Nueva placa de cierre y nueva puerta interior en los aparatos compactos de microondas

EMWK 1050.0 - EMWG 1050.0 - MWGC 610.1

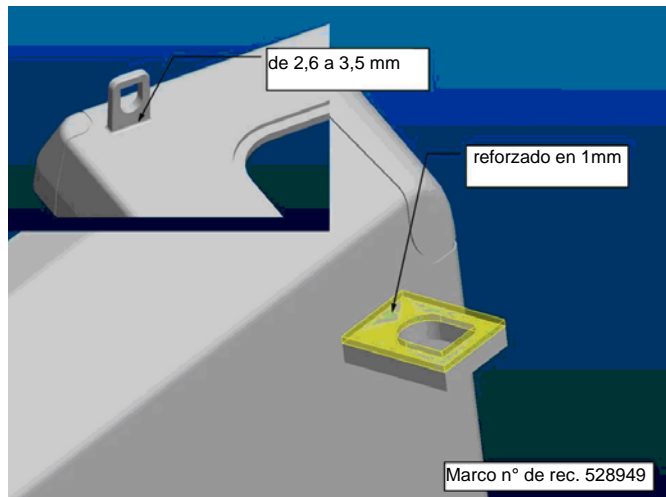
- La placa de cierre se pone en la posición de seguridad como consecuencia de un juego mutuo reducido entre el gancho y la placa de cierre.
A veces salta el resorte debido a que se mueve muy rápidamente de su posición.
 - PARADA del microondas durante el empleo normal debido a un funcionamiento inestable de los microinterruptores.
1. Recambiar la placa de cierre izquierda y derecha.

2. Recambie el marco interior de la puerta.
Se ha aumentado 1 mm la anchura del marco, y se ha reforzado la base.

Números de recambio

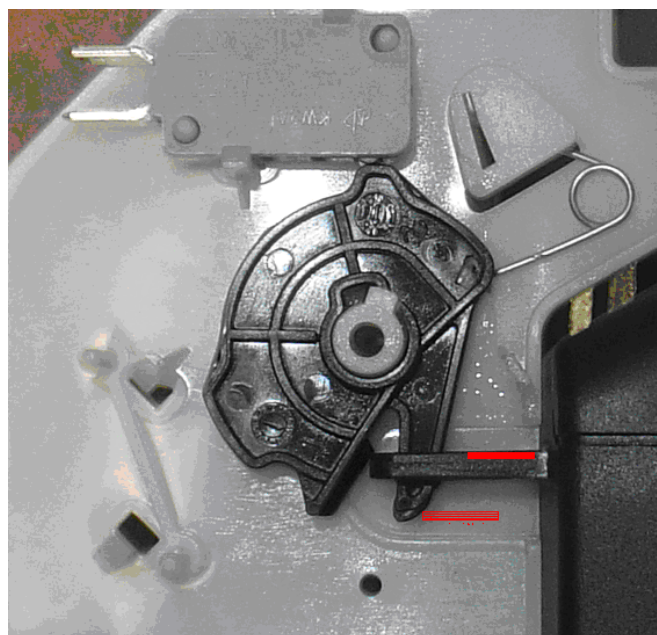
Gracias a estas mejoras, la placa de cierre puede funcionar bien mecánicamente y está mejor estabilizada.

El gancho evita las posiciones extremas sin que la placa de cierre pueda llegar a la posición de seguridad en la que el gancho se descuelga. El gancho ha sido reforzado, con lo que se ha reducido el peligro de rotura.

Marco interior N° de rec. 528949
Placa de cierre: N° de rec. 528927
